改善箇所説明図

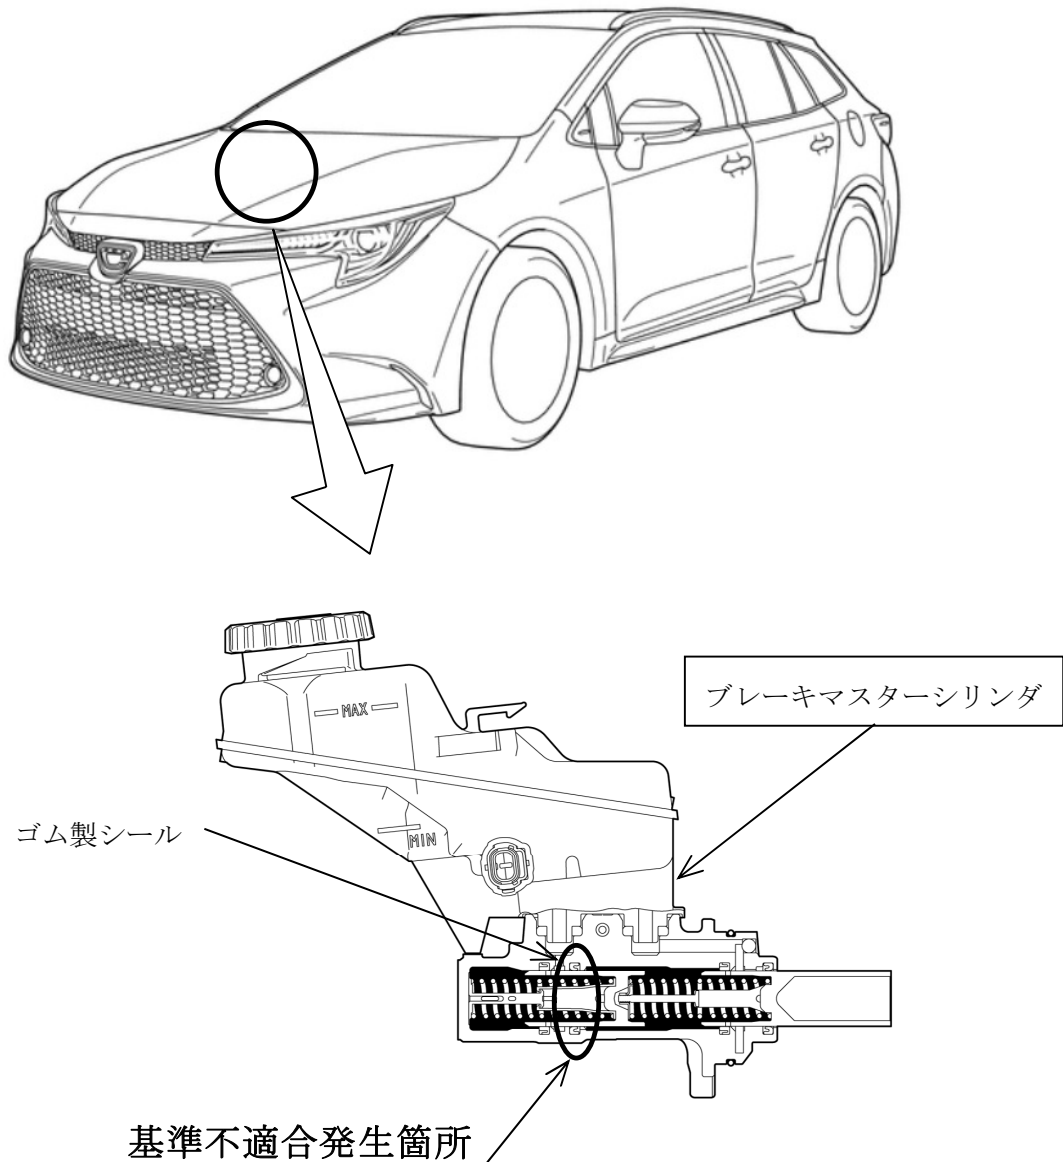
ブレーキマスターシリンダにおいて、組付設備が不適切なため、ゴム製シールの表裏を正しく検出できず、逆向きに組付けてシールリップ部が損傷するものがある。そのため、当該リップ部がシール不良となり、ブレーキペダルをゆっくり踏む際に制動力が低下するおそれがある。

全車両、ブレーキマスターシリンダを良品と交換する。

識別：改善済車両には車台番号打刻位置の右側に黄色ペイントを塗布する。
